OBČINA MIRNA

ZADEVA: **PREDLOG ZA OBRAVNAVO NA SEJI OBČINSKEGA SVETA OBČINE MIRNA**

NASLOV GRADIVA: Stališče občinskega sveta do razgrnjenega osnutka DPN za 2 x 110 kV daljnovod Trebnje-Mokronog-Sevnica

Zadeva: Državni prostorski načrt za 2 x 110 kV daljnovod Trebnje-Mokronog-Sevnica

Priloga 1:

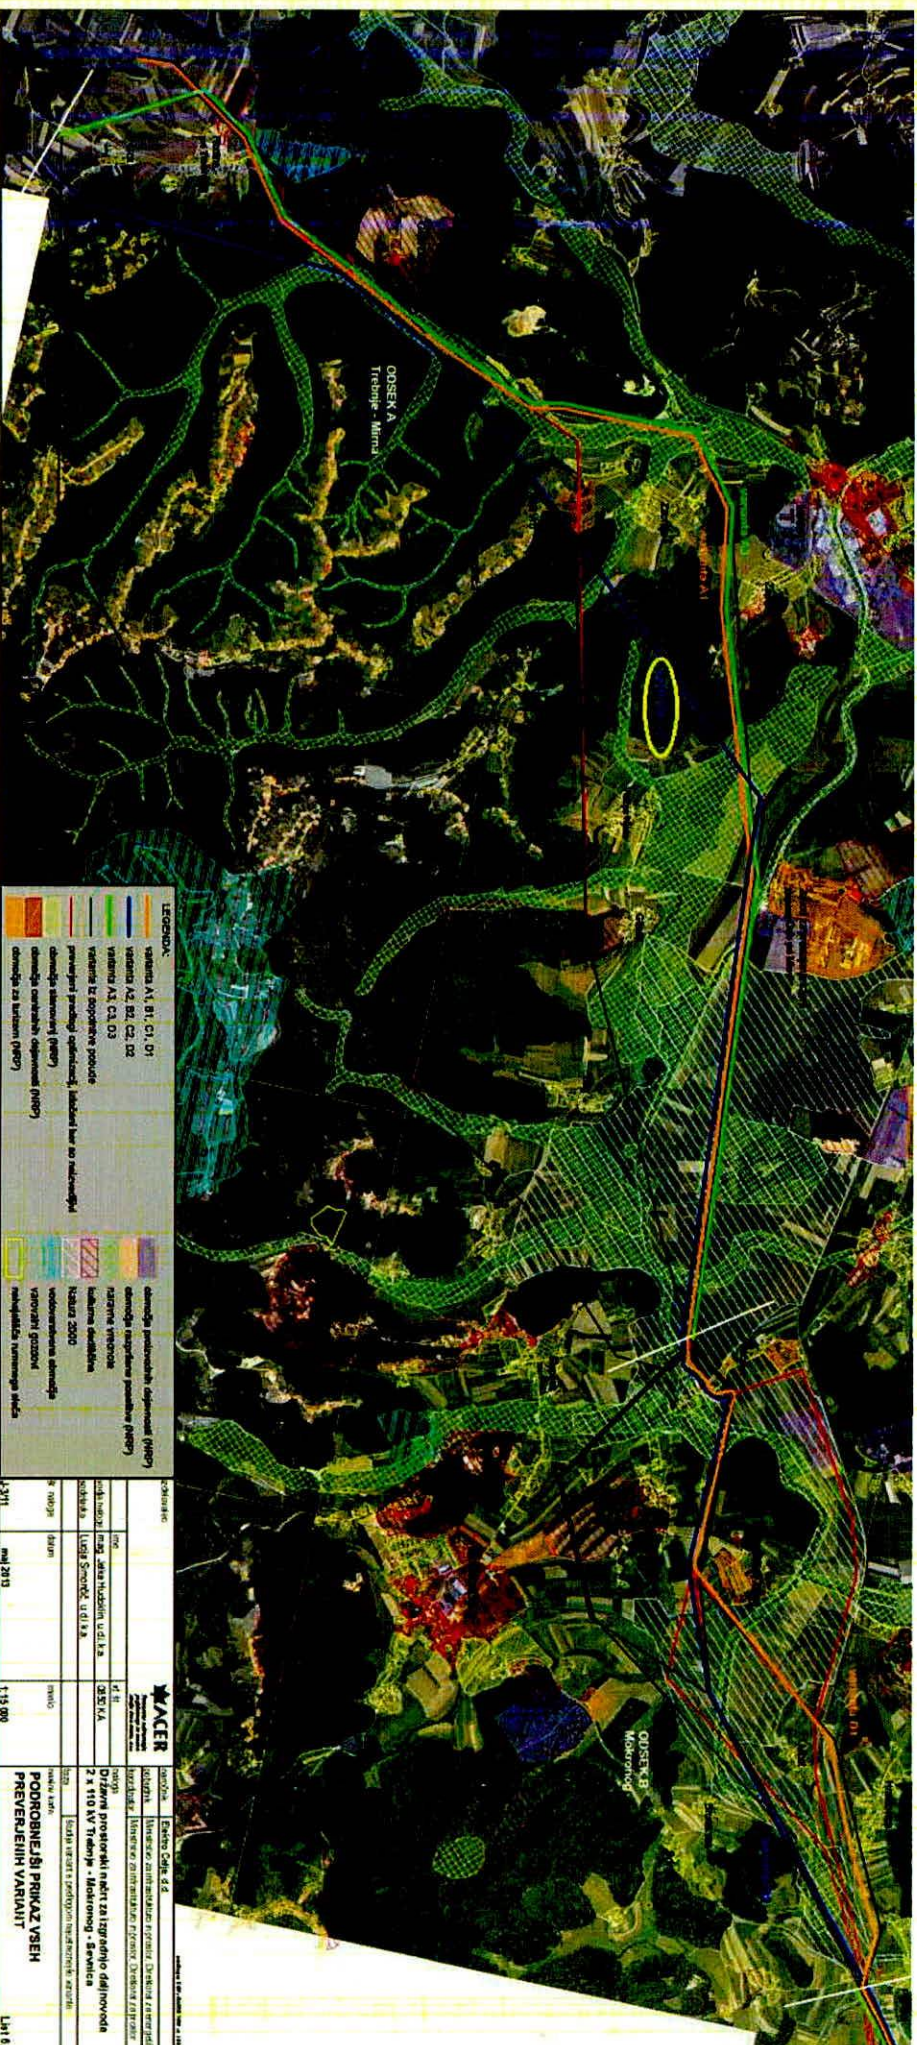
Tudi mi podpiramo prizadevanja javnosti (občanov) za izgradnjo kablovoda. Menimo, da izgradnja kablovoda v celotnem obsegu načrtovanega DPN ni nujna, je pa nujna v označenem območju, prikazanem v prilogi 1: od stojnega mesta 12 (SM = steber daljnovoda)

do SM 22, v dolžini cca 2.800 m. Pripravljavcu DPN prepuščamo možnosti, da izbere traso kablovoda tako, da bo za okolje čim manj moteča in da se ogne področjem, namenjenim za pozidavo.

Prikaz poteka predlagane trase daljinovoda v razgrnjenem osnutku DPN. Od stojnega mesta 12 do stojnega mesta 22 se predlaga kabliiranje (cca 2.800 m)

1. Občinski svet Občine Mirna nasprotuje izgradnji daljnovoda na področju Občine Mirna, in sicer od SM 12 do SM 22. V tangiranem območju se zahteva izgradnja kablovoda.
2. Kot alternativa se dopušča tudi možnost ponovne vzpostavitve opuščene trase daljnovoda A2 iz študije variant (leto 2013), vendar se tudi po tej rešitvi vzpostavi kablovod v območju Golega Vrha (v dolžini cca 200 m).
